Project No.: VK 12-14063

SB form-SB Form No.: 14063 SB 3300-40-01A

Aircraft Gates Lear Jet 35A/36A
Service Bulletin

Abbildung 1: Recognition Light, Explosionsansicht

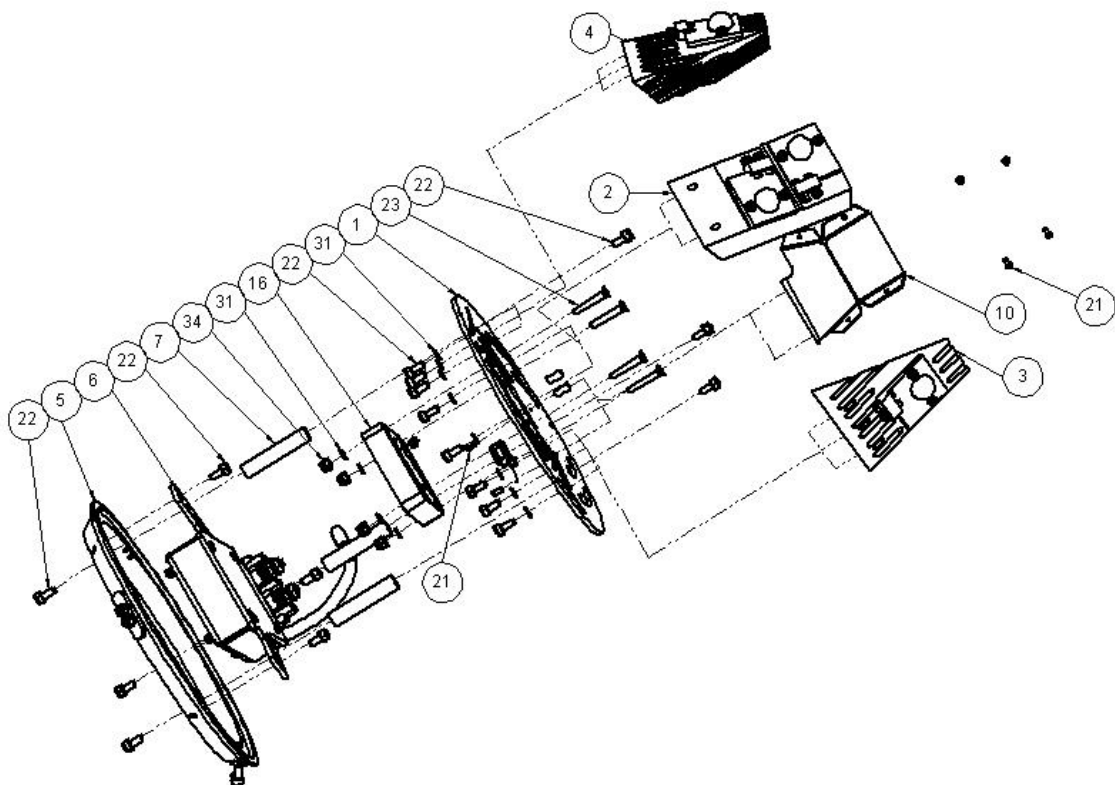
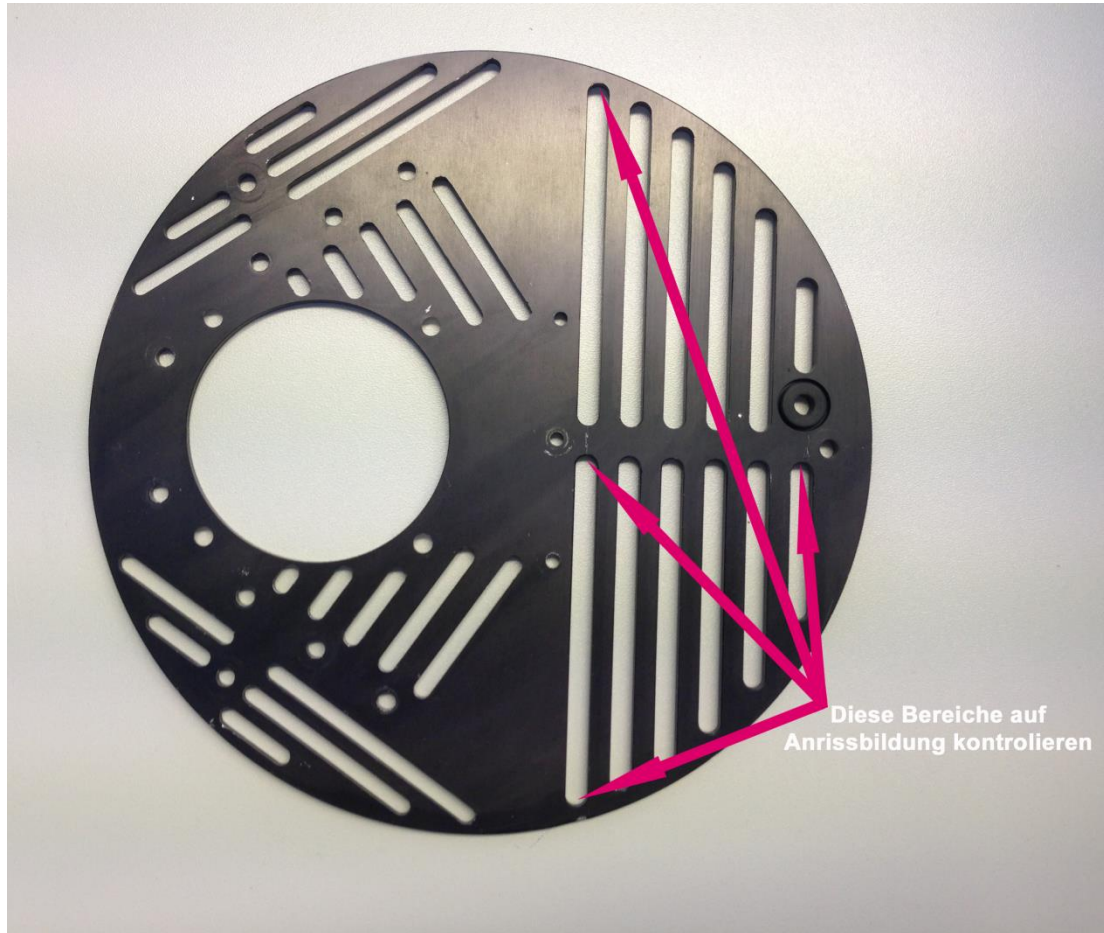
Grundplatte (Position 1) mit Hilfe von Taschenlampe und Spiegel überprüfen.
